DETERMINAZIONE DEL DIRIGENTE SERVIZIO VIA/VINCA 4 novembre 2024, n. 672

[ID VIP 11209] - Parco eolico denominato "IMPIANTO EOLICO TORREMAGGIORE", costituito da 15 aerogeneratori da 6,6 MW ciascuno, per una potenza complessiva dell'impianto pari a 99 MW, da realizzarsi nei Comuni di San Paolo di Civitate e Torremaggiore (FG), con opere di connessione alla RTN ricadenti nei medesimi Comuni.

Relazione tecnica a supporto dell'istruttoria sul progetto
ID_VIP 11209

Tipologia di progetto: **Impianto Eolico**
 Potenza: **99 MW (15 aerogeneratori di potenza unitaria pari a 6,6 MW)**
 Ubicazione: **Comuni di San Paolo di Civitate e Torremaggiore (FG)**
 Proponente: **Repsol Montepuccio 2 S.r.l.**

Figura 2 – buffer di 3 Km dell'area sottoposta a vincolo archeologico (Tiati-Teanum Apulum) - in verde dettaglio dell'area archeologica

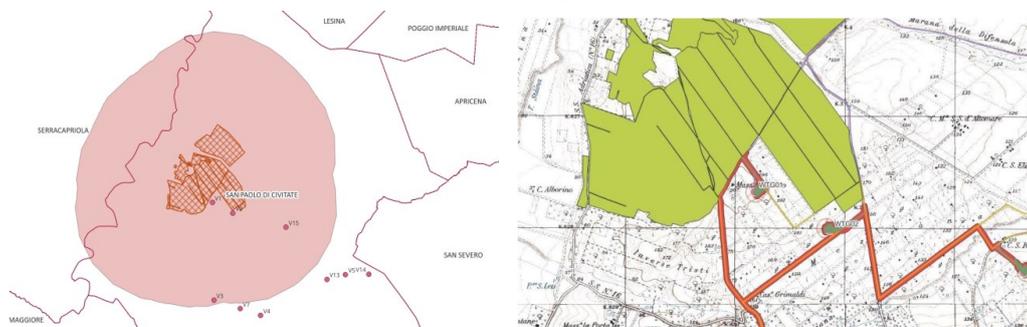
L’area dell’impianto proposto **NON** è da ritenersi idonea ai sensi dell’art. 20, co.8, lett. c-quater del D. lgs. 199/2021 poiché gli aerogeneratori V1, V2, V3 e V15 ricadono nel buffer di 3 Km del vincolo archeologico.

Figura 3 Ubicazione dell’impianto rispetto ai tematismi del PPTR (fonte SIT Puglia)

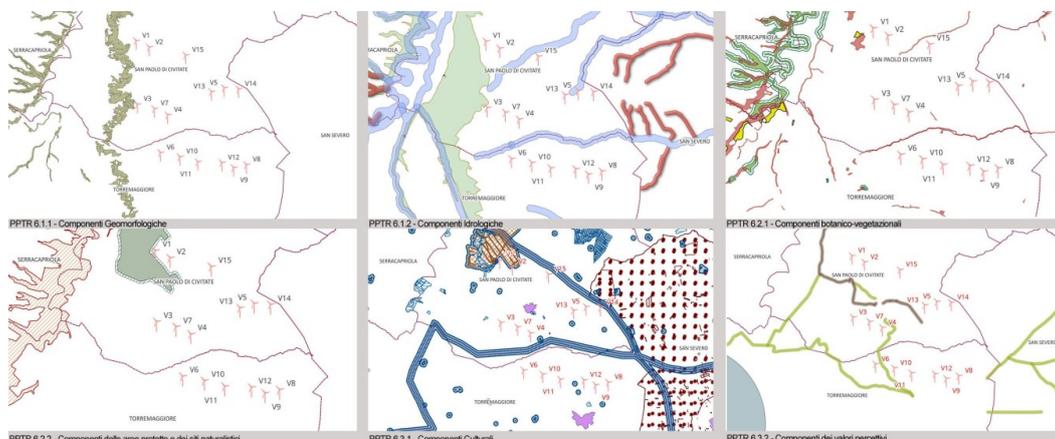
Le interferenze del tracciato di connessione con la componente Idrogeomorfologica (Torrente Staina a Ovest, Torrente Radicosa a Est, Vallone del Rovello a Nord) e gli altri tematismi saranno risolte con la tecnologia della Trivellazione Orizzontale Controllata (T.O.C).

Figura 6 Ubicazione dell'impianto rispetto ai Beni Culturali con buffer di 100 m. (parte II D. Lgs.42/04) e alle Aree tutelate per legge (art. 142 D. Lgs.42/04) - Zone archeologiche con buffer di 100 m (fonte SIT Puglia)

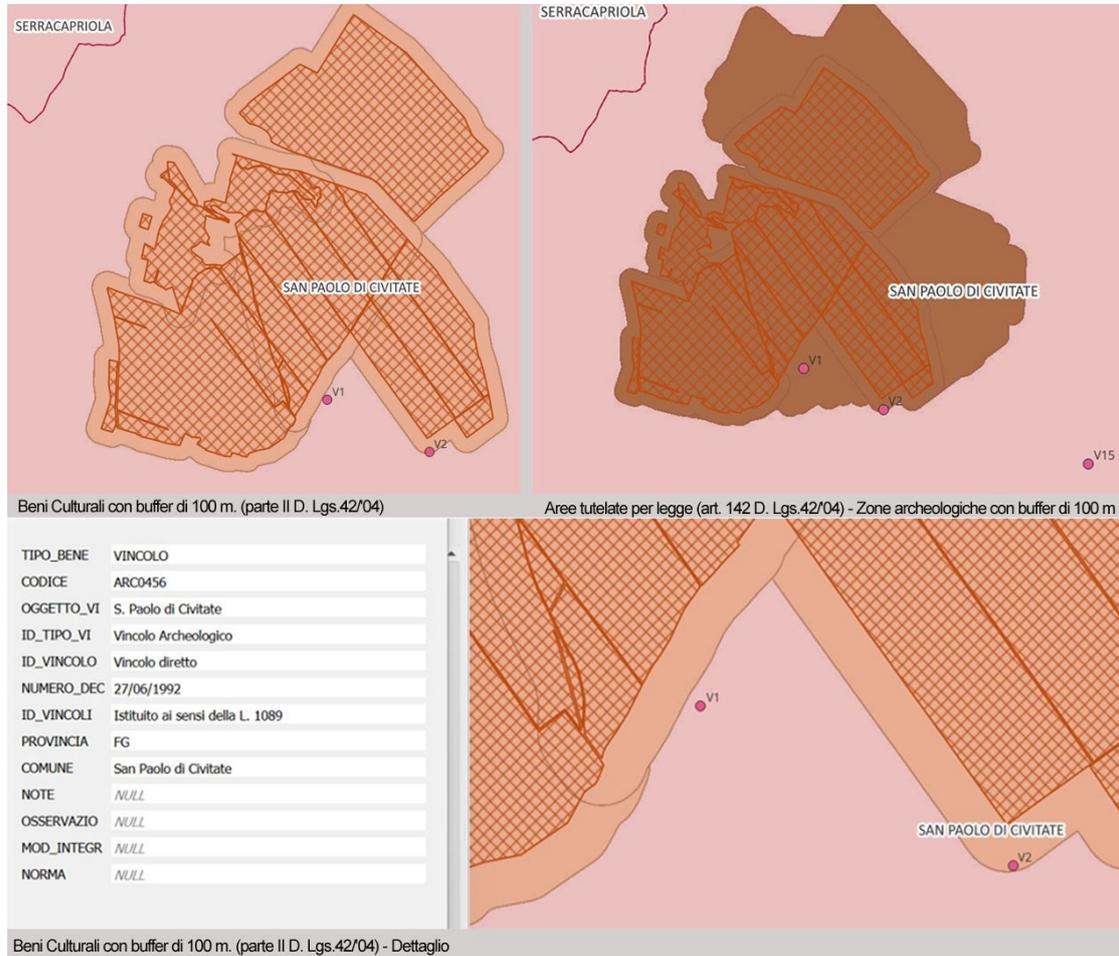
³ Gli aerogeneratori WGT01 e WGT02 rientrano nella zona buffer di 100 m dalle zone archeologiche (anfiteatro romano).

⁴ Gli aerogeneratori WGT01 e WGT02 rientrano nella zona archeologica.

Figura 7 – Area d'intervento con buffer di 10 Km

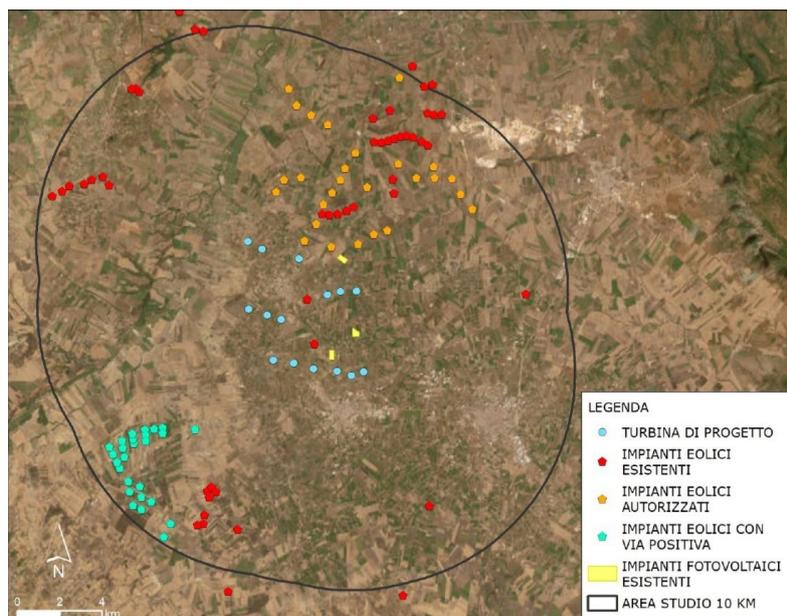
Nell'area compresa entro 10 km sono stati rilevati complessivamente n. 21 impianti eolici, di cui n. 4 nel buffer di 2 km. Di questi, n. 18 sono già realizzati e n. 3 risulta che hanno concluso positivamente l'iter autorizzativo.

- esistono altri impianti eolici nel buffer di 3 km dal progetto, creando un possibile impatto cumulativo eolico-fotovoltaico. Ulteriori impianti eolici si trovano nel buffer di 10 km (effetto selva);
